INFORME DE VISITA DE CONTROL
Nº 13784-2021-CG/SADEN-SVC

**“SERVICIO DE MANTENIMIENTO PERIÓDICO Y RUTINARIO
DEL CAMINO VECINAL TRAMO IV: EMP. HV.131 (DIV.
LARCAY) – PUCUTO – ANTA - SAN JOSE DE CCHACCYA –
ATACCOCHA – CONDORSECCA - EMP. PE 3SD L=24.00,
PROVINCIA DE CHURCAMP - DEPARTAMENTO DE
HUANCVELICA”**

LIMA, 23 DE AGOSTO DE 2021

Cuadro n.º 10
Detalles de las señales preventivas consideradas en el Plan de Trabajo

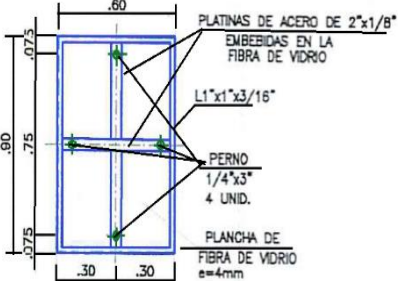
Sin embargo, tal como consta en el Acta de visita de control de 2 de julio de 2021, durante la inspección física al servicio de mantenimiento, la comisión de control verificó que el contratista instaló ocho (8) señales reglamentarias en diferentes progresivas de la vía, las cuales no cumplen con las especificaciones técnicas generales para construcción ni con las características establecidas en la lámina DS-01 del Plan de Trabajo; toda vez que, los dados de anclaje tienen una forma irregular, y no cumplen con las dimensiones superficiales de 0,60 m. x 0,60 m. y 0,30 m. de altura; además, algunas de ellas fueron revestidas con piedras.

Asimismo, se evidenció que los paneles de resina de poliéster no se encuentran adecuadamente embebidos con fibra de vidrio ni llevan consigo las platinas de acero (2"x1/8"); además, se pudo observar que ninguno de ellos cuenta con una plancha de acrílico que haga las veces de refuerzo, y que se utilizaron cintas adhesivas vinílicas para plasmar los símbolos y mensajes de las señales reglamentarias; tal como se detalla y muestra a continuación:

Cuadro n.º 12
Detalles de las señales informativas consideradas en el Plan de Trabajo

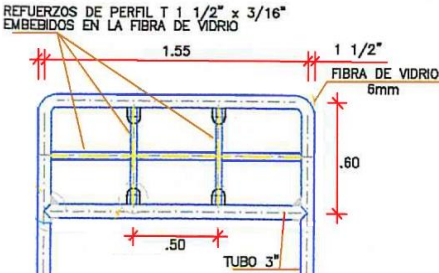
Asimismo, se observó que los paneles de resina de poliéster no llevan consigo los refuerzos horizontales de perfiles tipo "T" de 1/2" x 3/16" embebidos dentro de los refuerzos de fibra de vidrio; además, no se construyeron anclajes tipo gancho, y ninguno de los paneles cuenta con una plancha de acrílico que haga las veces de refuerzo. También se evidenció que se utilizaron cintas adhesivas vinílicas para plasmar los símbolos y mensajes de las señales informativas, tal como se detalla y muestra a continuación:

Imagen n.º 1
Colocación de material granular en el afirmado de la vía

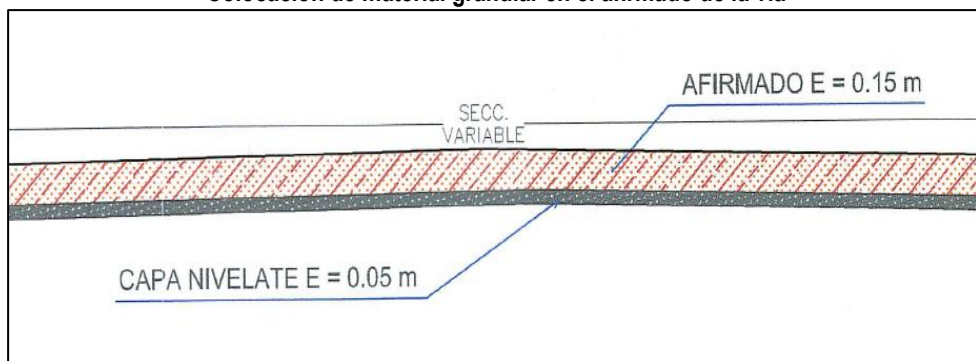
De acuerdo a la lámina ST-01 del plano "Detalle de señalización" del Plan de Trabajo aprobado del servicio de mantenimiento, se consideró la colocación de material granular en el afirmado de la vía, equivalente a 15 cm. de altura por encima de la subrasante o material nivelante; concordante con lo indicado en el numeral 8 "Informe de pavimento" del citado plan: "(...) Para la ejecución del mantenimiento periódico (...) se propone un espesor de capa de rodadura a reponer de 0.15 m (...)".

- Lámina PS-03 del Plano “Señalización”

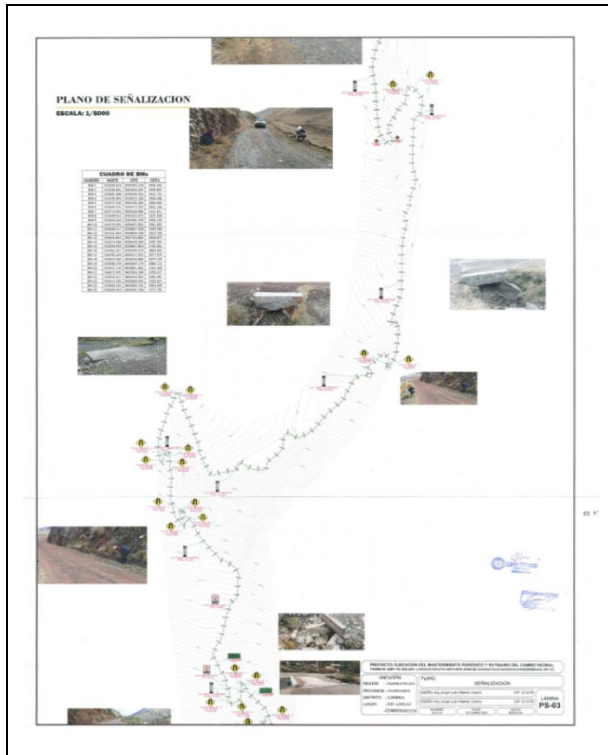
Los hechos advertidos afectan la calidad de la capa de rodadura del afirmado, la transitabilidad y a la conectividad vial terrestre de modo adecuado y seguro de los usuarios, en cumplimiento de los objetivos del servicio.

Imagen n.º 2
Dimensiones de las cunetas de la vía

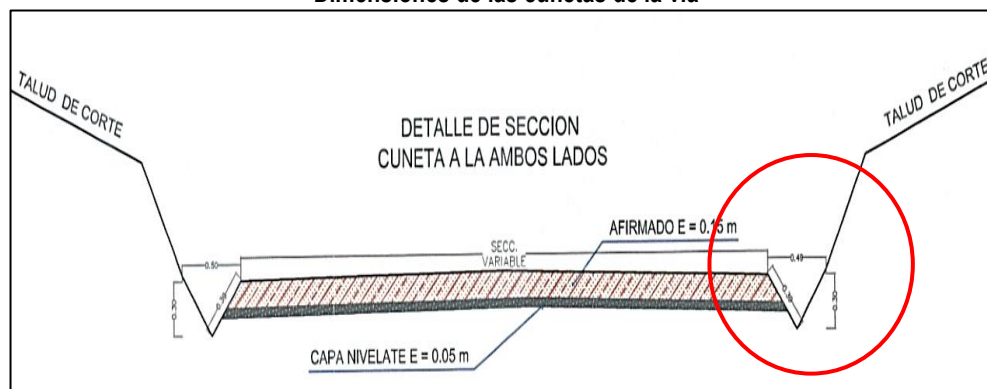
Sin embargo, tal como consta en el Acta de visita de control, durante la inspección física del servicio de mantenimiento, la comisión de control advirtió que existen diferentes tramos de la vía que presentan cunetas colmatadas, afectadas por la caída de rocas de los taludes o por material de arrastre, por lo que no presentan la sección transversal requerida (0,50 m. de base por 0,30 m. de altura), lo cual dificulta el flujo normal del agua y podría generarse desbordes del agua afectando la capa de rodadura. Las progresivas con esta observación son las siguientes:
